Regionales Raumordnungsprogramm für den Großraum Braunschweig 2008

1. Änderung bezüglich der Windenergienutzung – Entwurf

2. Offenlegung

im Rahmen der 2. Offenlage des Entwurfes zur 1. Änderung des Regionalen Raumordnungsprogramm für den Großraum Braunschweig 2008 bezüglich der Windenergienutzung möchte ich, insbesondere zum Gebiet AHLUM 01, wie folgt Stellung nehmen:

2.) Ihr Umweltbericht, Seite 13 / Skizze/Schema Schattenwurf mit 140m, 2 MW –Anlage

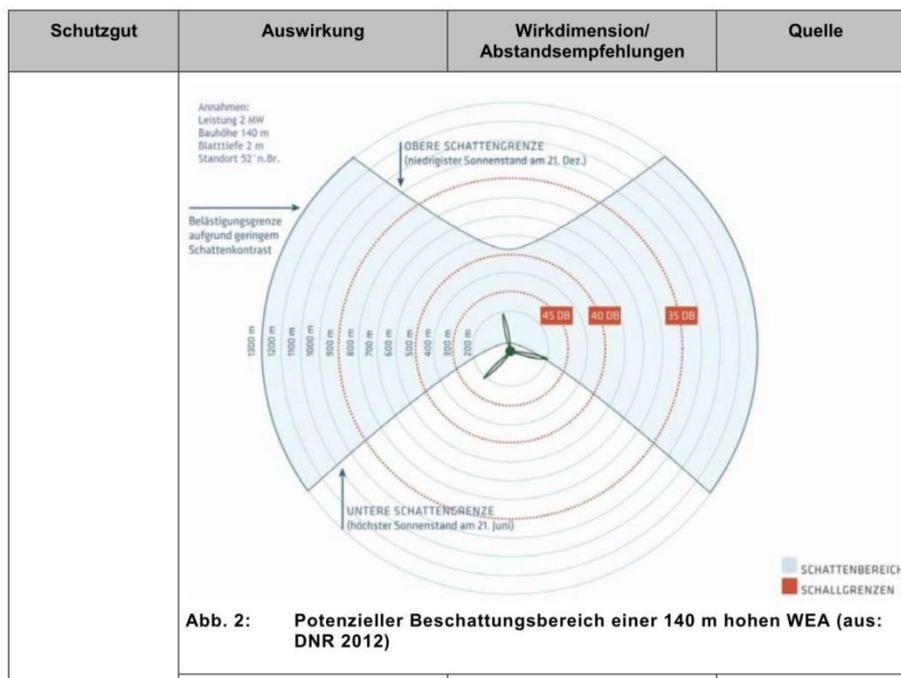
Sie legen Ihren Berechnungen für die zweite Offenlegung eine „Musteranlage“ von ca. 200 Meter Gesamthöhe und 3 MW Leistung zugrunde. Dagegen präsentieren Sie in Ihrem „Umweltbericht“ - immer noch! - eine „unzutreffende“, da deutlich kleinere WEA von 140 m Bauhöhe! Entsprechend unzutreffend sind die tatsächlichen Emissionsbelastungen/ Einwirkungen auf Mensch und Umwelt.

Insbesondere bei tiefstehender Sonne werden sich die 60 Meter Höhenunterschied deutlich auf den größeren Beschattungsbereich auswirken und daher deutlich mehr Emissionspunkte erreichen, als in Ihrem Umweltbericht dargestellt.

Welche Glaubwürdigkeit und welche rechtliche Belastbarkeit soll Ihr „Umweltbericht“ entfalten, wenn darin eine „veraltete“ und unzutreffende „kleine“ 140-Meter-Anlage zur Darstellung der (angeblichen) Emissionsbelastung verwendet wird?

Antrag: Die in Ihrem Umweltbericht dargestellte, schematische Schattenwurfdarstellung muss auf die Größenordnung aktueller WEA von mindestens 200 Metern Gesamthöhe (Ihre Musteranlage) korrigiert werden. Die sich hieraus ergebenden höheren Emissionsbelastungen sind neu zu berücksichtigen (z.B. Schattenwurfgutachten für jeden erreichbaren Emissionspunkt)!

Abbildung: Darstellung des Schattenwurfbereiches **einer Anlage mit 200 m Gesamthöhe:**
(Quelle: www.energieatlas.bayern Erklärung zur Simulation, LFU 2013)

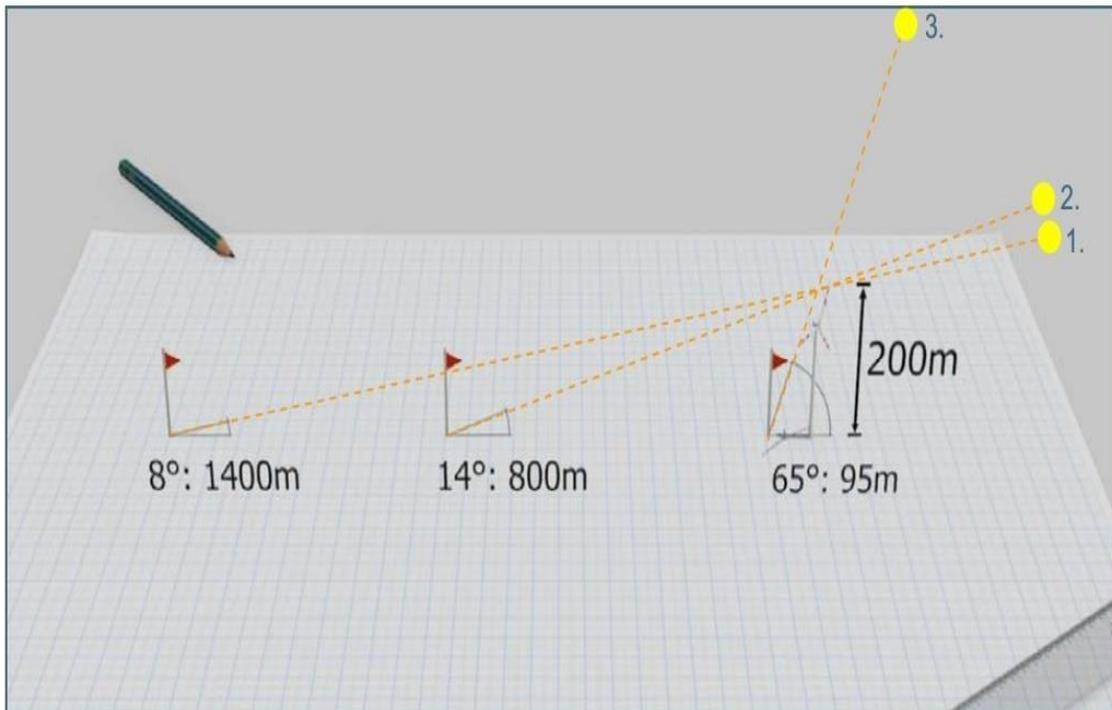
Aus der obigen Darstellung ist zu entnehmen, dass der Schattenwurf einer 200m-Anlage bis ca. 1400 Meter reicht – und nicht wie bei Ihrer bildlichen Darstellung nur bis ca. 1000/ 1100 Metern!

Gebiet: Ahlum 01

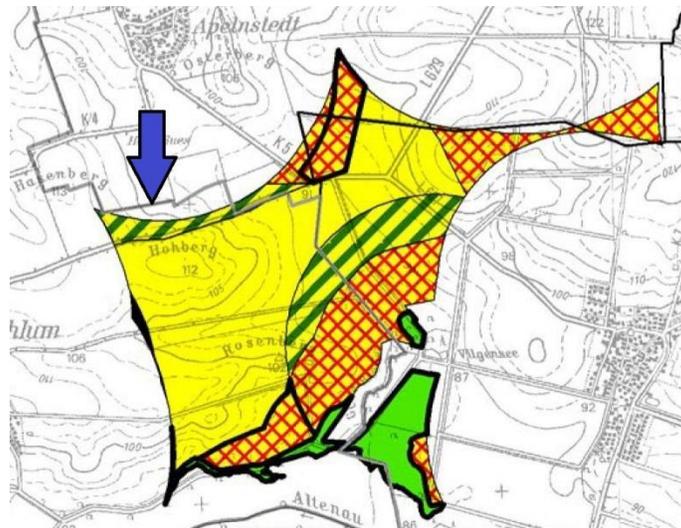
Das plötzliche „Aufleben der Geeignetheit“ für diese Fläche in der 2. Offenlegung ist nirgends erklärt!? Was ist seit der 1. Offenlegung geschehen, dass das Gebiet nördlich der L 627 nun auf einmal doch geeignet ist? Es hat sich in der Größe nicht verändert und wurde im Rahmen der ersten Offenlegung noch als „sehr schmal“ beschrieben und wegen „nicht einzuhaltender Abstände zur Straße“ damals ausgeschlossen.

Trotz des plötzlichen und unerklärt gebliebenen „Wegfalls der vorherigen Streichung“ bleibt es noch immer bei einer „sehr schmal ausgeprägten Potentialfläche“.

Es sind auch nach wie vor einzuhaltende Abstände u.a. zur L 627 zu berücksichtigen – so dass diese schmale Fläche auch weiterhin für Windkraft ungeeignet sein dürfte.

Grund der Ungeeignetheit war allein die schmale Ausprägung der Fläche einschließlich der zu berücksichtigenden Abstände zur L 627 (siehe Ihre obige ZGB-Abbildung). An der schmalen räumlichen Ausprägung und an den zu berücksichtigenden Abständen hat sich auch in der zweiten Offenlegung nichts geändert!

Antrag: Ich stelle den Antrag, wegen der unverändert gebliebenen räumlichen Ausprägung der Fläche nördlich der L 627 (sehr schmal verlaufend) und wegen der einzuhaltenden Schutzkorridore entlang der Landesstraße L 627 die Teilfläche als

- 1. unzulässig und**
- 2. ungeeignet**

für Windkraftnutzung zu erklären und sie wegen Nichtnutzbarkeit wegfallen zu lassen.

Bild: ZGB-Tabelle zu pauschalisierten Abständen

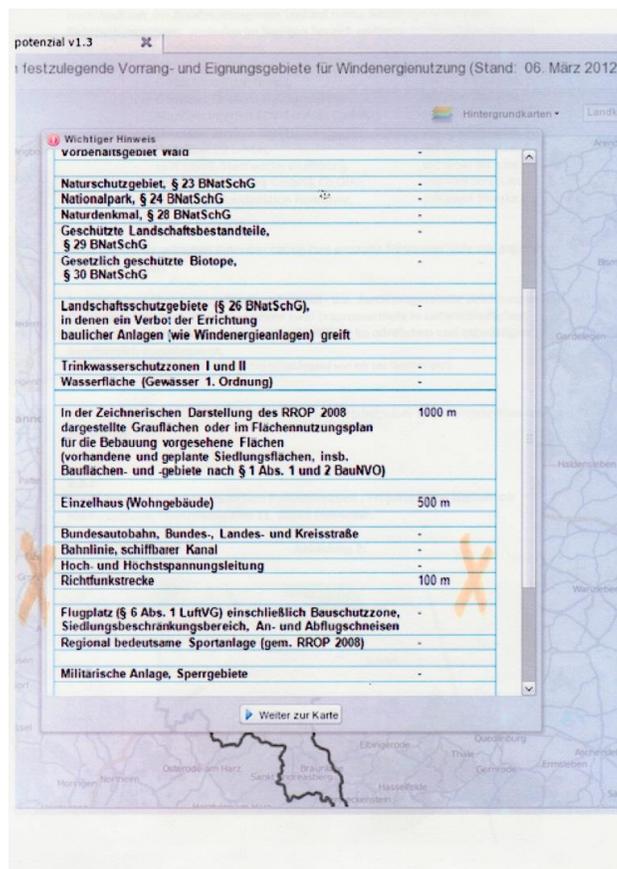
Der 100-Meter-Schutzkorridor war zuvor auch in einer ZGB-Tabelle zu finden, die schon vor der ersten Offenlegung leider wieder „aus dem Netz genommen“ wurde.

Diese Schutzkorridore um die Richtfunkstrecken wurden zurückliegend nicht ohne Prüfung und nicht ohne Sinn u.a. in REnKCo2 festgelegt. Die Schutzkorridore dienen dazu, Richtfunkstrecken keinen Störungen auszusetzen. Es scheint so, als werden die Schutzkorridore aus rein wirtschaftlichen Gründen gestrichen.

Antrag: Der Schutzkorridor von 100 m zu Richtfunkstrecken ist einzuhalten.

Auszugsweise/Bild unten: Darstellung RiFu-Strecken Telefonica – mit Kreuzungspunkt „Osterberg“ /Apelnstedt

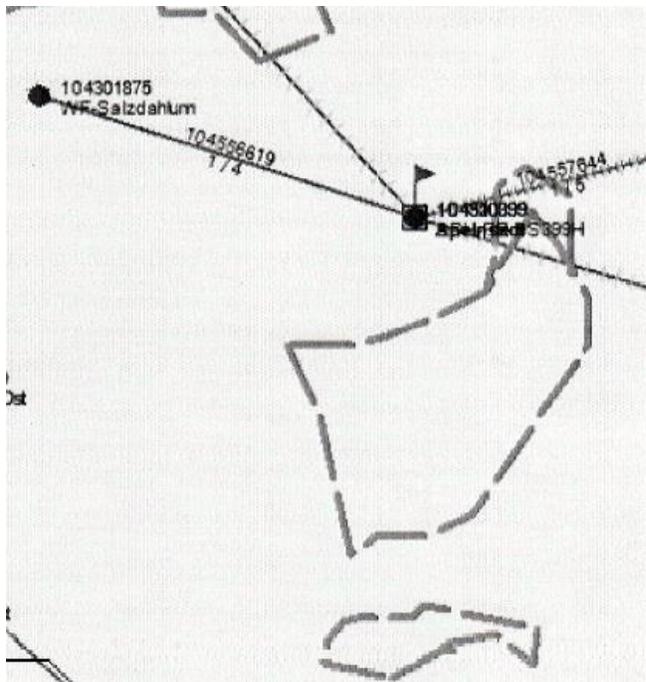
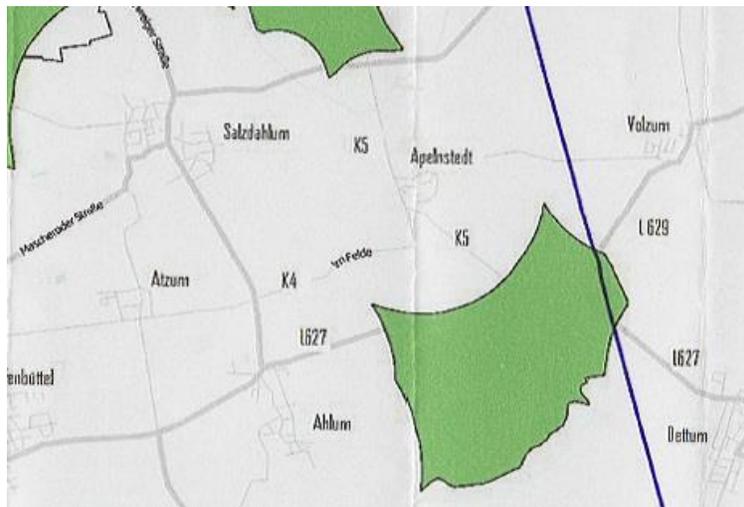
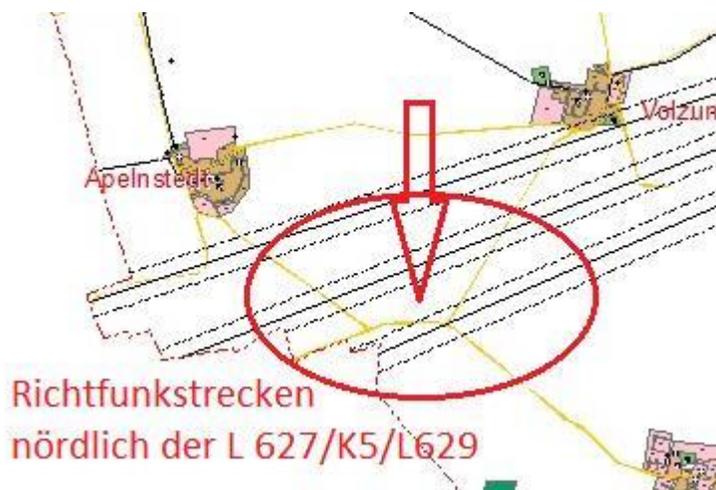
Nach Auskunft der Bundesnetzagentur und auf meine zurückliegende Nachfrage hin bei den Richtfunkbetreibern, verlaufen im Bereich der Windpotentialfläche AHLUM-01 mehrere Richtfunkstrecken von verschiedenen Richtfunkbetreibern:

Bild unten: Ausschnittvergrößerung **FNP Sickte** mit mehreren Richtfunkstrecken (einschl. dargestellter Schutzstreifen), verlaufend durch die Teilfläche nördlich der L 627, zwischen den Einmündungen nach Apelstedt und Volzum.

Ich bezweifle, dass es innerhalb der betroffenen Teilflächen, wegen der Vielzahl der in unterschiedlichen Richtungen verlaufenden Richtfunkstrecken, tatsächlich möglich sein wird, auf der verbleibenden, „freien“ Fläche Windanlagen „um die Richtfunkstrecken herum“ aufstellen zu können, ohne dass Beeinträchtigungen des Richtfunks zu befürchten sind.

Antrag: Aufgrund der dargestellten Umstände und Einschränkungen stelle ich den Antrag, die betreffende Teilfläche gänzlich als Vorrangfläche für Windenergie auszuschließen.

Potenzialfläche WF Sichte Ahlum 01

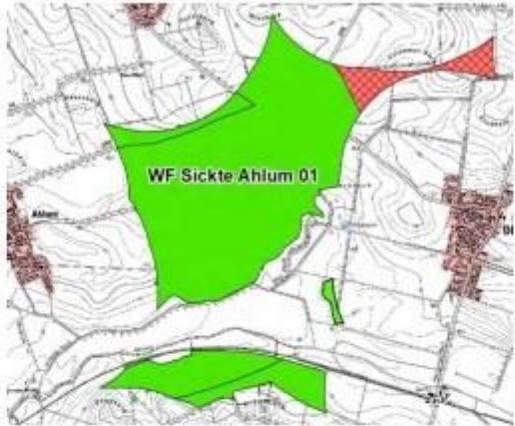
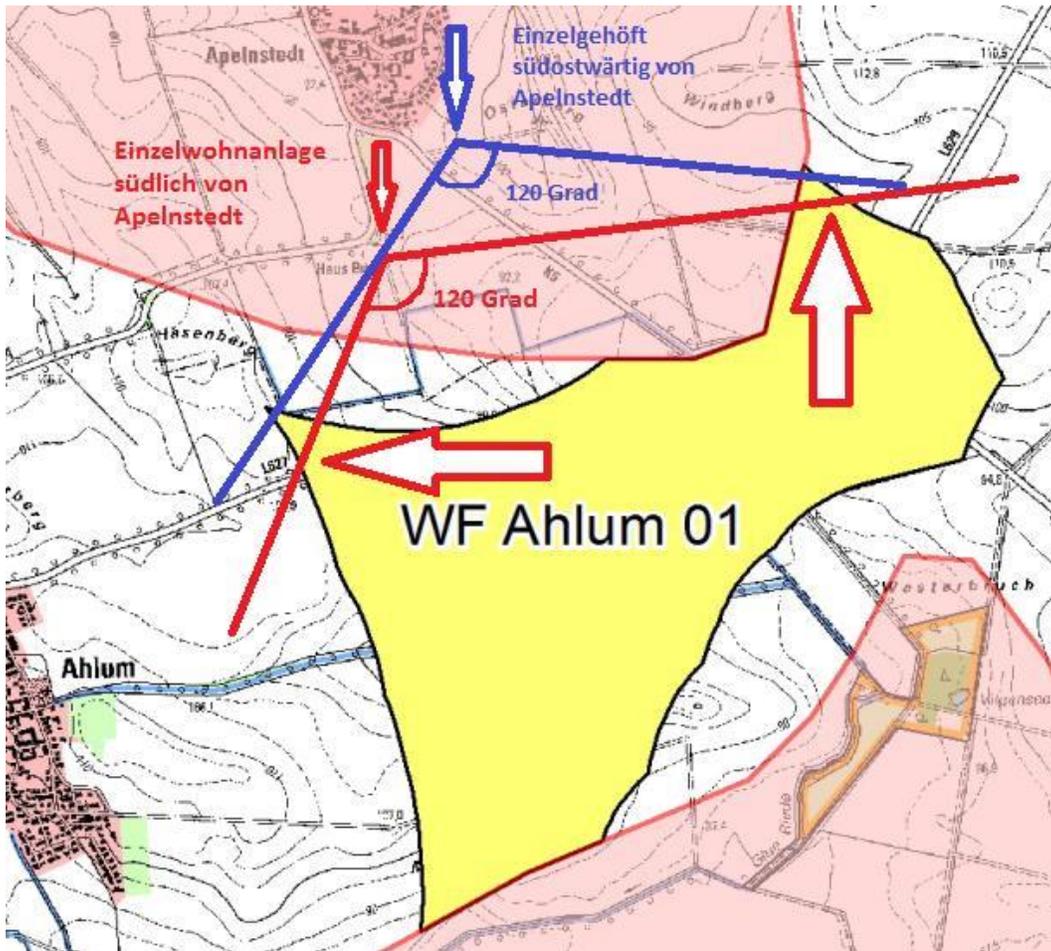
Die Überprüfung Ihres selbst gesetzten 120-Grad-Kriteriums in der zweiten Offenlegung ergibt, dass keine Arrondierung im obigen Sinne erfolgt ist!

Die einzeln stehende Wohnanlage südlich von Apelstedt und das Einzelgehöft südostwärtig von Apelstedt liegen innerhalb der 120-Grad-Zone, so dass eine „Umzingelung“ durch WEAn vorliegt:

Ergänzend ist für den Sichtwinkel von der Ortslage Apelstedt aus feststellbar, dass aufgrund der großen Längenausdehnung der Potentialfläche der 120-Grad-Bereich bis zum letzten Winkelgrad ausgereizt ist (hier jedoch nicht eingezeichnet).

Südlich von Apelstedt erheben sich in 1000 Meter Entfernung die zukünftigen 200-m - WEAn demnach über „die volle Breitseite“ der ca. 3,5 Km längsausgedehnten Großwindindustrieanlage.

Antrag: Das 120-Grad-Kriterium muss auch für die südlich von Apelstedt gelegenen Einzelhäuser gelten! Die volle Ausschöpfung des 120-Grad-Kriteriums für den Ort Apelstedt sollte vor dem Hintergrund der Beeinträchtigung durch die „Technisierung der Landschaft“ verringert werden!
